PROTOKÓŁ NR GKG.GZ.4091.2962.2017 - odpis

z narady koordynacyjnej dotyczącej uzgodnienia usytuowania sieci uzbrojenia terenu przeprowadzonej na podstawie art. 2 pkt 11, art. 7d pkt 2, art. 28b, art. 40b.1.pkt 6 ustawy z dnia 17 maja 1989 r. - Prawo geodezyjne i kartograficzne (Dz. U. z 2016 r. poz. 1629 z późn. zm.).

Przedmiot uzgodnienia : **Sieć i przyłącza kanalizacji sanitarnej, sieć i przykanaliki kanalizacji deszczowej, sieć i 3 przyłącza wodociągowe, sieci energetyczne nn i SN kablowe i napowietrzne i oświetlenie, 2 przyłącza gazowe, kable energetyczne NN instalacja zalicznikowa (instalacja odbiorcy)**

obręb Gołęczewo, ul. Boczna, Lipowa, Oświatowa, Gryczana, Polna, Wiśniowa, Czereśniowa, Kwiatowa, Modrakowa, Pszenna, Zbożowa, Rolna, gminna 1 i 2, działki wg załącznika nr 1, gmina Suchy Las powiat poznański, woj. wielkopolskie

rys. 15

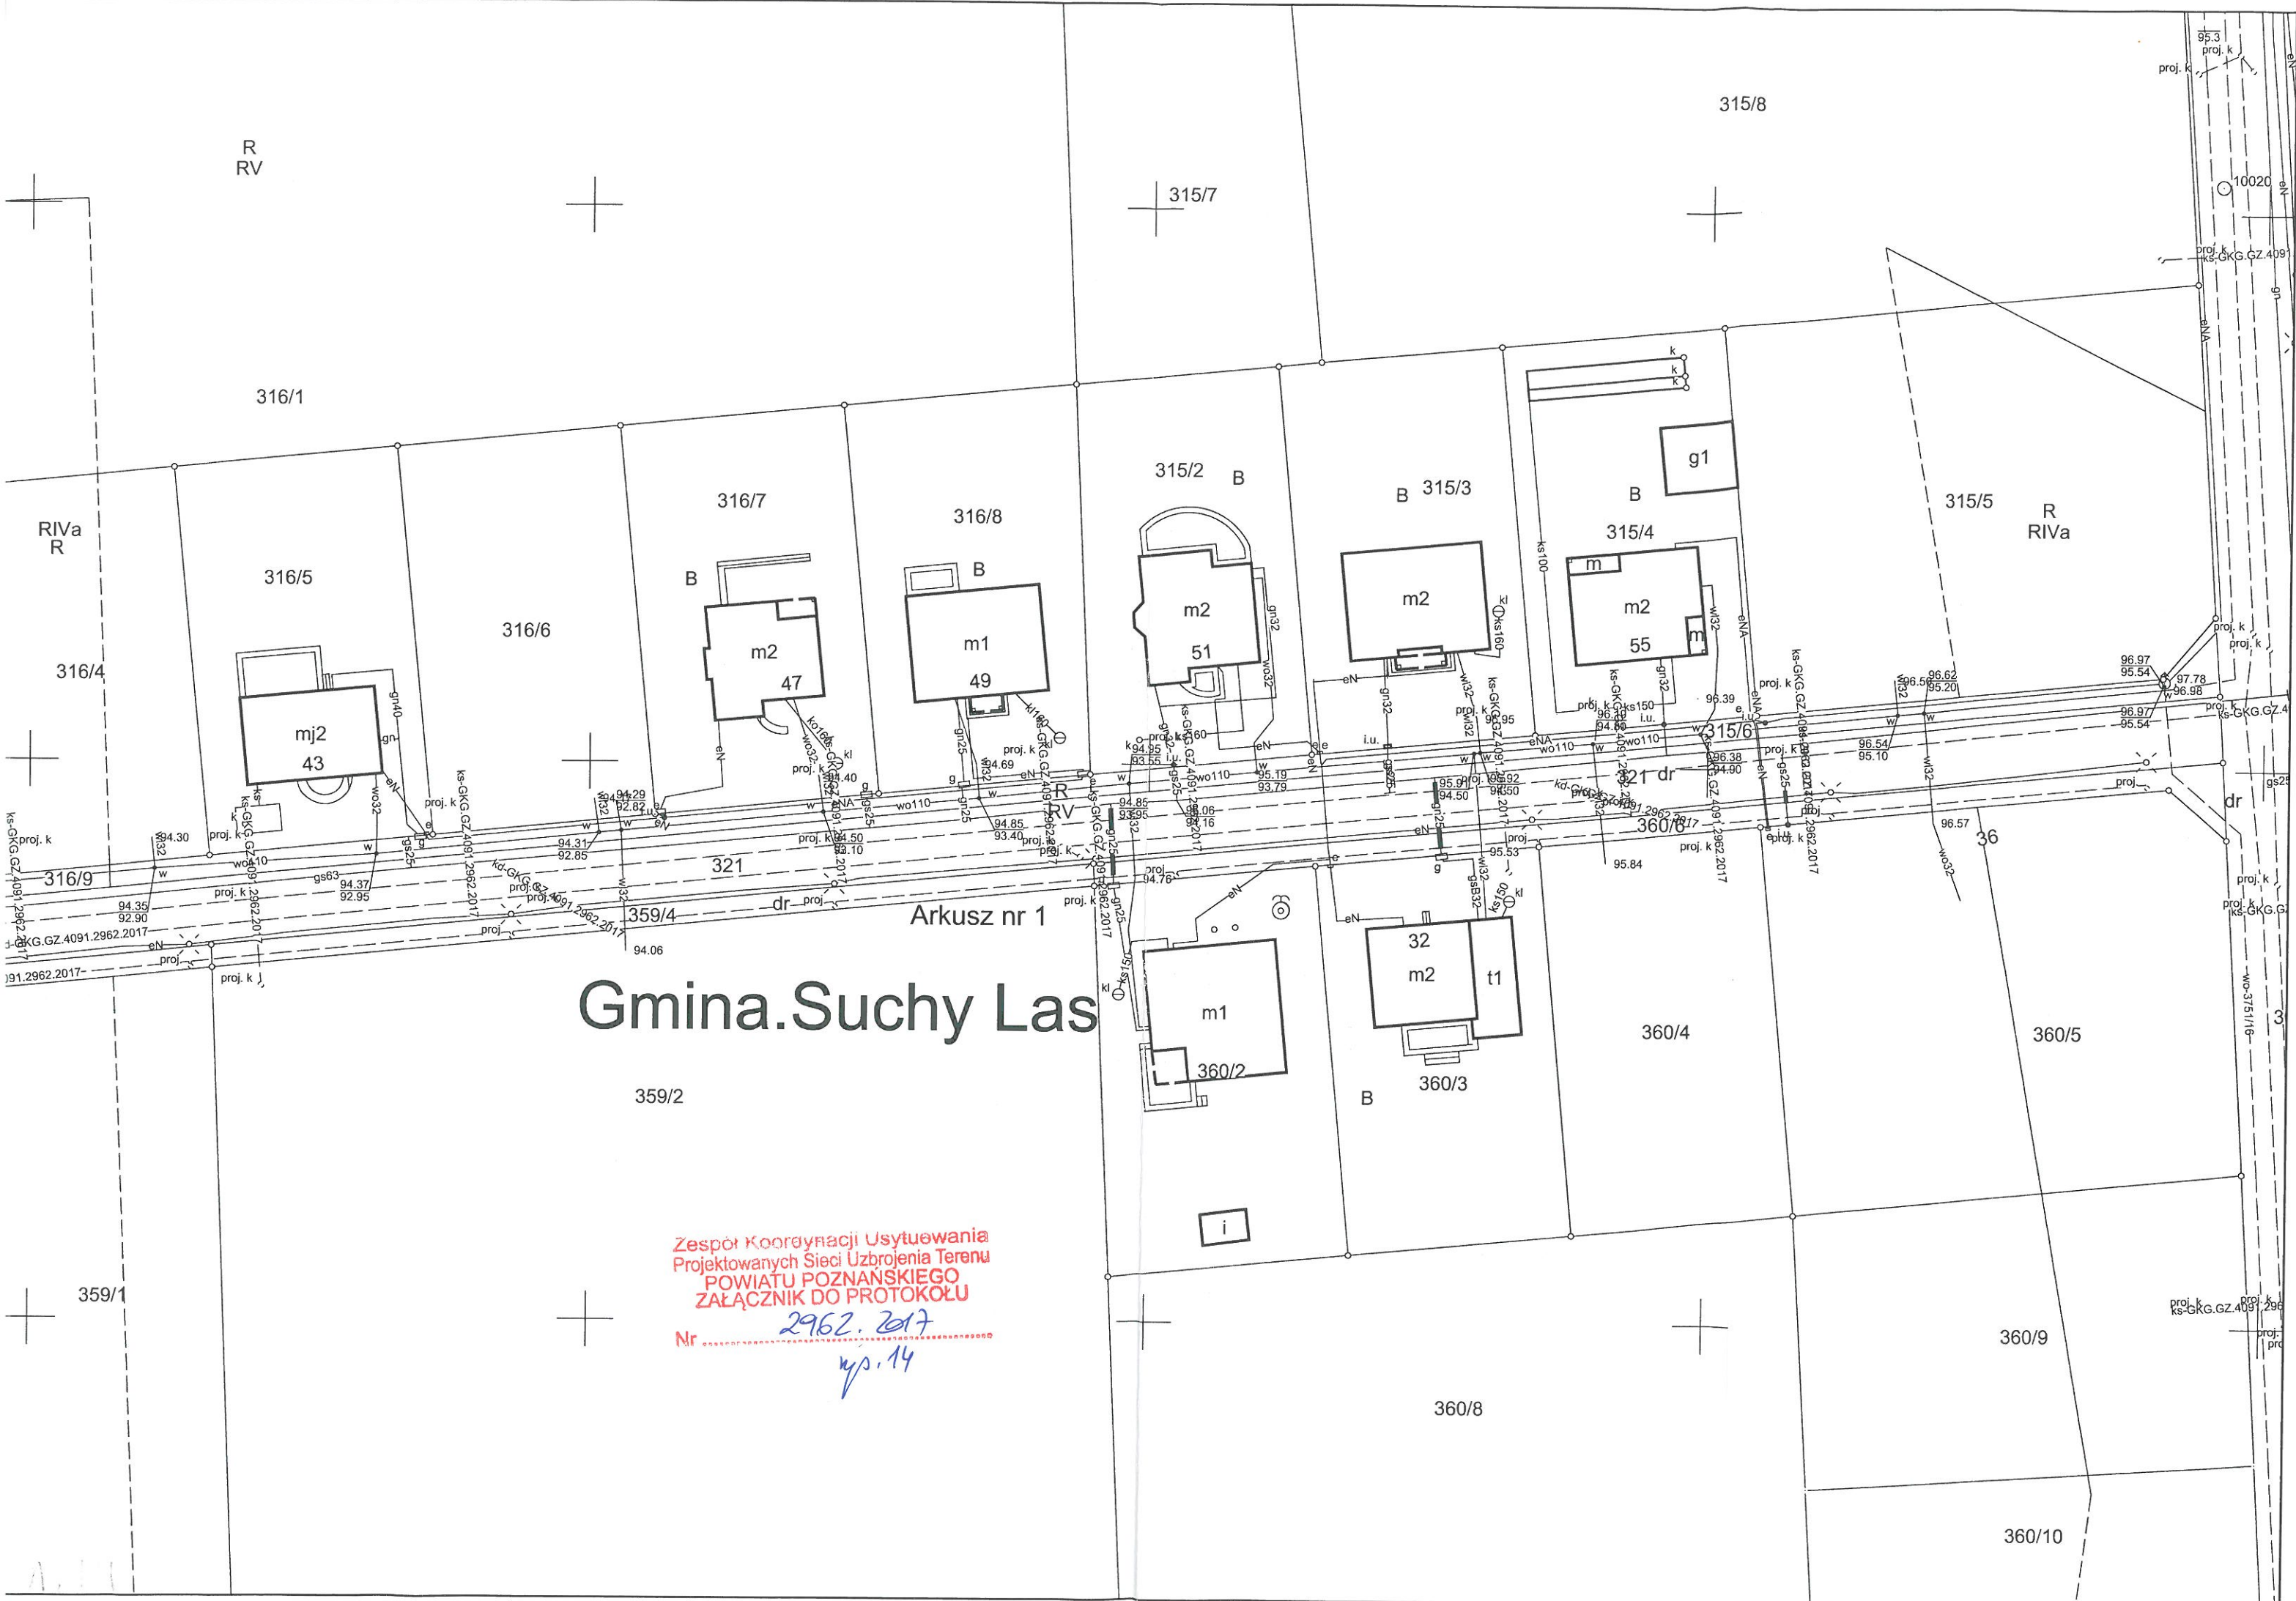
Rys. 15 – dołączono mapę A3 z projektowaną siecią wodociągową n.k. 3751/2016.
